日立半導体技術情報

製品分類	マイコン		発行番号	TN-H8*-237A		
題名	H8S/2149, H8S/2169 シリーズ ウェイクアップ割り込み設定上の注意点		情報分類	1. 仕様変更 2. ドキュメント訂正追加等 ③. 使用上の注意事項 4. マスク変更 5. ライン変更		
適用製品	HD64F2149YV HD64F2169YV HD64F2169AV	対象ロット等 全ロット	関連資料	H8S/2169、H8S/2149 ハード ウェアマニュアル (平成12年9月第3版 ADJ-602-210B(S))	Rev.	有効期限
					1.0	永年

図1 IRQ7, IRQ6割込みとKIN15~KIN0割込み及びWUE7~WUE0割込み、
 KIMR, KIMRA, WUEMRBとの関係

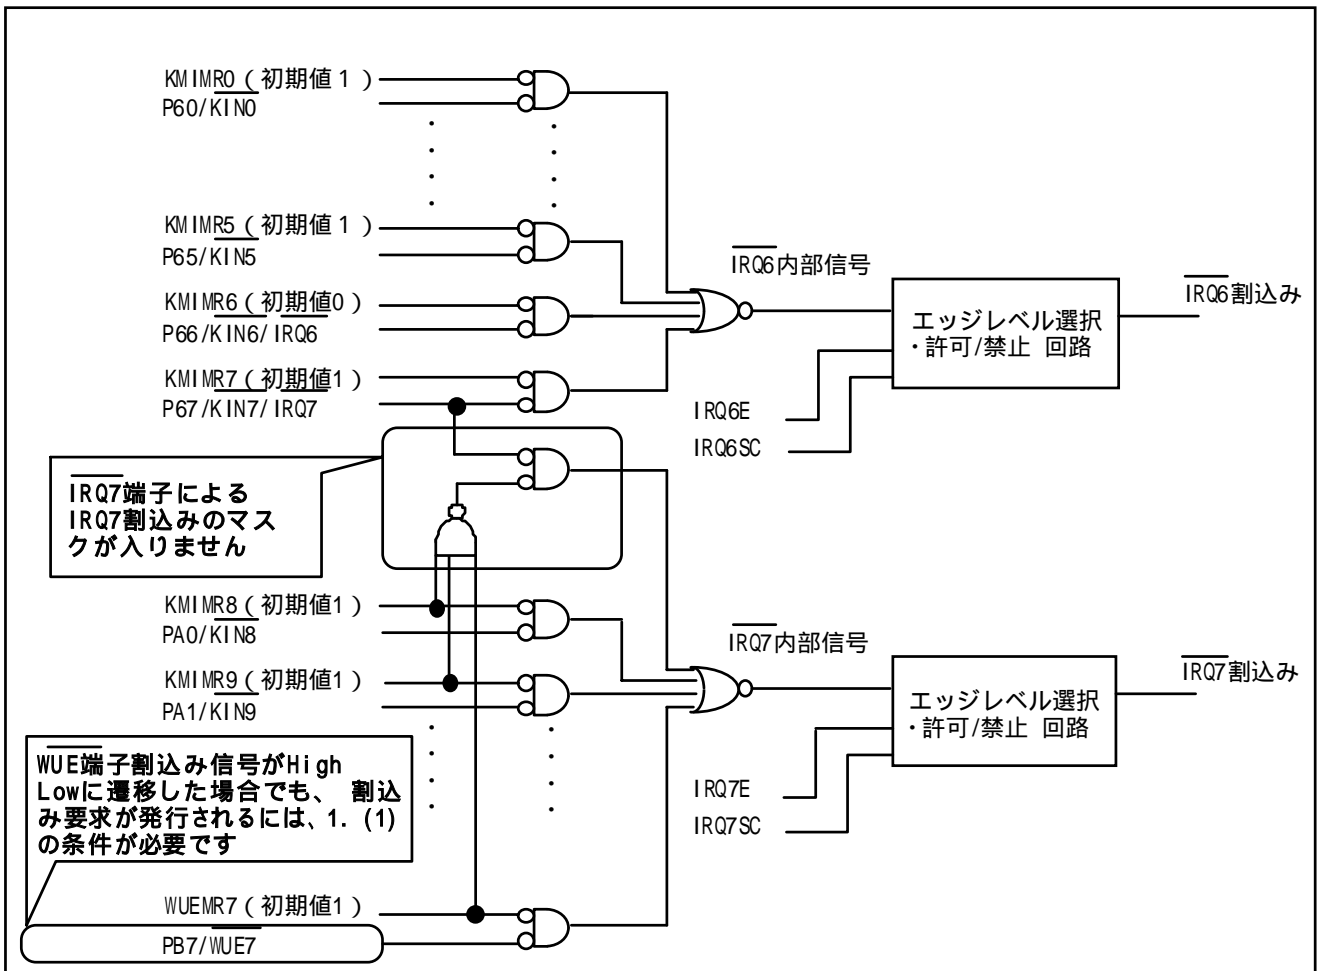
- (1) ウェイクアップ割り込み機能使用時、割り込み端子入力が **High Low** に遷移した場合でも、そのままの状態では割り込み要求が発行されません。割り込み要求が発行されるためには、以下のいずれかの条件が必要となっています。
- ・ 割り込み端子入力が **Low** 状態で、**WUEMRB** レジスタをリードしたとき
 - ・ 割り込み端子入力が **Low** 状態で、**LPC** モジュールの内蔵レジスタをリードしたとき
 - ・ 割り込み端子入力が **Low** 状態で、ポート **B** の状態 (**PBPIN** レジスタ) をリードしたとき
- (2) ウェイクアップ割り込み機能使用時の **P67/KIN7/IRQ7** 端子からの **IRQ7** 割り込み入力マスク機能が正常に動作しません。**WUEMRB** レジスタのビットのいずれかを **0** に設定した場合でも、**IRQ7** 端子からの割り込み入力をマスクせず、**IRQ7** 割り込みを発生させてしまいます。なお、**KIN8 ~ KIN15** 端子によるキー入力割り込み機能使用時の **IRQ7** 割り込み入力マスク機能は正常に動作します。

ハードウェアマニュアルでの記載内容に関して、WUEMRB レジスタのアクセス条件として、
MSTPCRL レジスタの MSTP0 ビットを 0 クリアする必要があります。

- (1) 他のキー入力割り込みを使用していない場合、KIN 割り込み機能により代用する。
キー入力割り込みの機能動作には問題ありません。
- (2) 割り込み入力のリアルタイム性が不要無の場合、割り込み有無の判定を実施したいタ
イミングまたは定期的に、WUEMRB レジスタ、LPC モジュールの内蔵レジスタ、
あるいは PBPIN レジスタのリードを行う。
レジスタリード時点での端子状態が Low 状態であれば、CPU に対し割り込み要を
発生させることができます。

- (1) KIN8 ~ KIN15 端子のいずれかを使用していない場合は、使用しない端子の少なく
とも一本を High 入力固定するとともに、対応する KMIMR ビットを 0 に設定する
ことで、IRQ7 端子からの IRQ7 割り込み入力マスク機能を実現することが可能です。
